Nota van beantwoording

Voorontwerp Herinrichting Mient

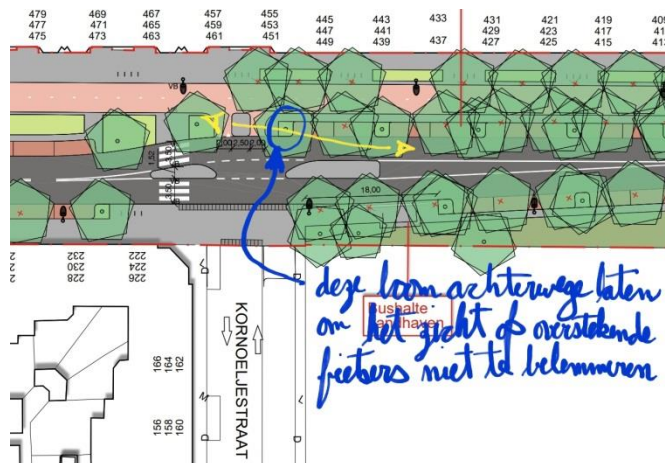
Ik wil door middel van een tekening één kleine aanpassing voorstellen. Ik stel voor om één boom een andere plek te geven. Waar deze boom nu staat ingetekend kan de boomstam een fietser afschermen die staat opgesteld om de Mient over te

steken. Voor de veiligheid is het erg belangrijk dat overstekende fietsers en automobilisten (50 km/uur op dit stuk) elkaar ongehinderd kunnen zien.

Bij het positioneren van de bomen is nadrukkelijk rekening gehouden met alle zichtlijnen van fietsers, voetgangers en automobilisten. De door u aangegeven boom staat op voldoende afstand van de rijbaan en fietsdoorsteek om goed zicht te kunnen houden op het naderende autoverkeer.

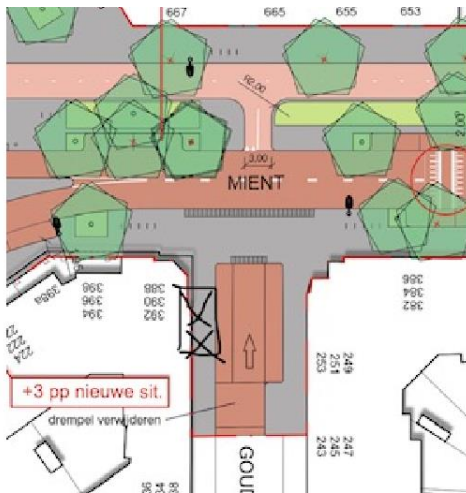
Ik ben ondernemer en gezien de foto gaan jullie op de hoek mient/ Goudreinetstraat ook een kleine deel herinrichten. Mijn vraag is zie foto:gemarkeerd de twee plekken die nu nog laden/lossen plek is tussen 16:00-22:00. Komt deze laden/ lossen plek terug? Ik zie het niet op de plattegrond namelijk, tijdens de inrijdatum heb ik wel van de gemeente meneer gehoord dat alles wat eerst laden/lossen plek of invalidenplek is komt na de herinrichting weer terug op de zelfde plek, maar ik zie dat niet op de getekende plattegrond dat verleend is. Het is voor ons bedrijf van essentieel belang dat die twee laden/lossen plek terug komen gezien we per dag 40-70 keer er gebruik van maken. Anders moeten we midden op de straat staan of op de hoek gaan dubbel parkeren, wat de veiligheid weer belemmerd, maar we hebben geen andere keus, omdat als we niet over deze plekken beschikken we onze bezorg en cateringservice niet goed kunnen uitoefenen.

Vandaar deze mail, om u te laten weten hoe belangrijk het is dat deze twee plekken aan de Goudreinetstraat kant zie tekening terug moeten komen.

De twee laad- en losplekken komen inderdaad terug met dezelfde venstertijden.

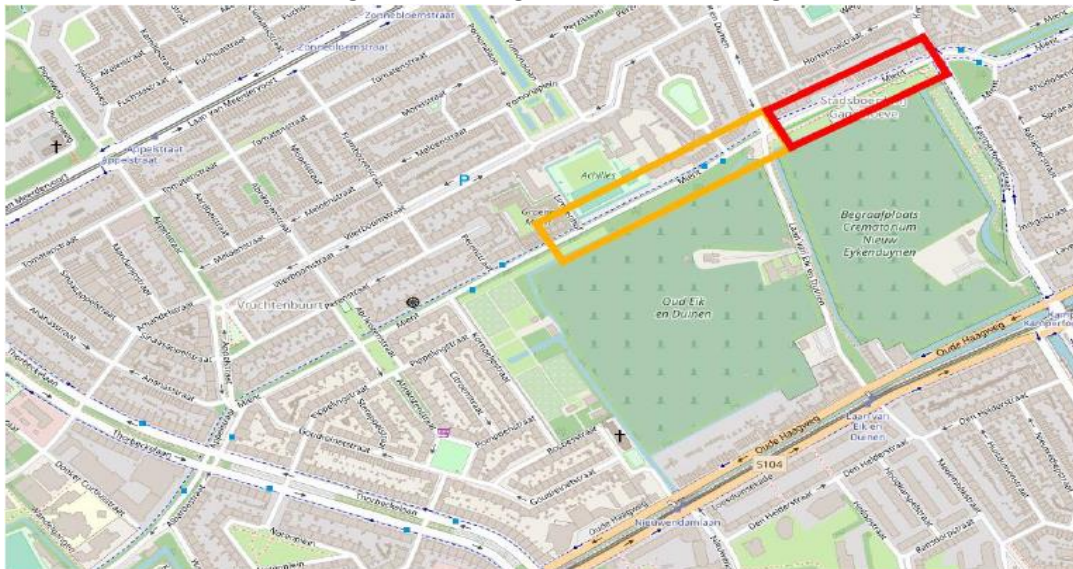
- A. Realiseer enkel extra parkeerplaatsen waar deze aantoonbaar gebruikt zullen worden.** (betreft primair het gele gebied in afb. 1)
- B. Houd de bijzondere groene “fietstunnel” zoveel als mogelijk in stand.** (betreft het gele gebied in afb. 1, maar deels ook het hele herinrichtingsplan)
- C. Denk ook na over de Mient tussen de Kamperfoeliestraat en de Laan v. Eik en Duinen.** (betreft het rode gebied in afb. 1)

Uit de bestaande bestuurlijke stukken blijkt niet dat de Gemeente grondig en objectief onderzoek heeft gedaan naar de noodzaak en/of wenselijkheid van extra parkeerplaatsen in het gele gebied (zie afbeelding 1). Op dit moment worden de bestaande parkeerplekken aldaar nauwelijks benut, en er bestaan verschillende vermoedens dat dit met de geplande herinrichting weinig zal veranderen. Het voorstel is dan ook om eerst grondig onderzoek te verrichten naar de vraag of de te vernieuwen, én de eventueel extra toe te voegen parkeerplekken uit het voorlopig ontwerp in de toekomst ook daadwerkelijk zullen worden gebruikt. Pas als het antwoord daarop onderbouwd positief is, kunnen deze plannen worden doorgevoerd in het definitieve ontwerp. Bij een negatief antwoord ontstaat er vanzelf ruimte voor een grondige aanpassing van het voorlopige ontwerp. Ik verwijs daarbij graag ook naar Voorstel B.

Het klopt dat het door u genoemde gedeelte buiten de scope van dit projectplan valt. Wel delen wij uw mening dat ook dit deel van de Mient hoognodig aan onderhoud toe is. Het benodigde wegonderhoud aan dit aansluitende deel van de Mient zal worden meegenomen bij de realisatie van de herinrichting. Een volledige herinrichting is hier niet van toepassing aangezien geen noodzaak aanwezig is om het profiel te wijzigen.
